**GMINA TRZCINICA**  
ul. Jana Pawła II 47, 63-620 Trzcinica  
woj. wielkopolskie  
Regon 250854926  
NIP 6191992345

## ZAPYTANIE

### DO SPECYFIKACJI PRZEDMIOTU ZAMÓWIENIA

dot. zakup wyposażenia żłobka na potrzeby realizacji projektu pn. „Wsparcie aktywności zawodowej rodziców w Gminie Trzcinica - utworzenie pierwszego żłobka” współfinansowanego ze środków Unii Europejskiej z Europejskiego Funduszu Społecznego w ramach WRPO na lata 2014-2020

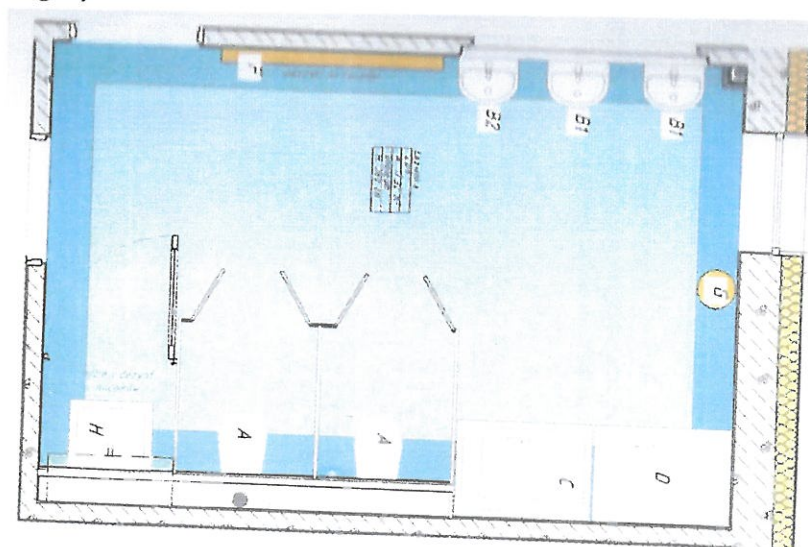
Zapytanie do poz. 4. ppkt. 3 - kabiny sanitarne (3 sztuki)

Treść zapytania: W związku z faktem, iż w tej chwili przepisy wymagają w takich kabinach wysokości 150 cm od podłogi do górnej krawędzi drzwi, prosimy Zamawiającego o wyjaśnienie czy kabiny mają posiadać wysokość 150 cm zgodnie z nowymi przepisami?

Ponadto prosimy o informacje jaki ma być dokładny układ kabin względem ścian murowanych. Prosimy o zamieszczenie rysunku poglądowego układu kabin w widoku od góry.

Zasadne jest zamontowanie kabin o wysokości 150 cm, jeżeli przepisy na to pozwalają to można zastosować skrzydła i ścianki o wysokości 120 cm z zachowaniem odstępu 30 cm od podłoża. Układ kabin w widoku od góry:
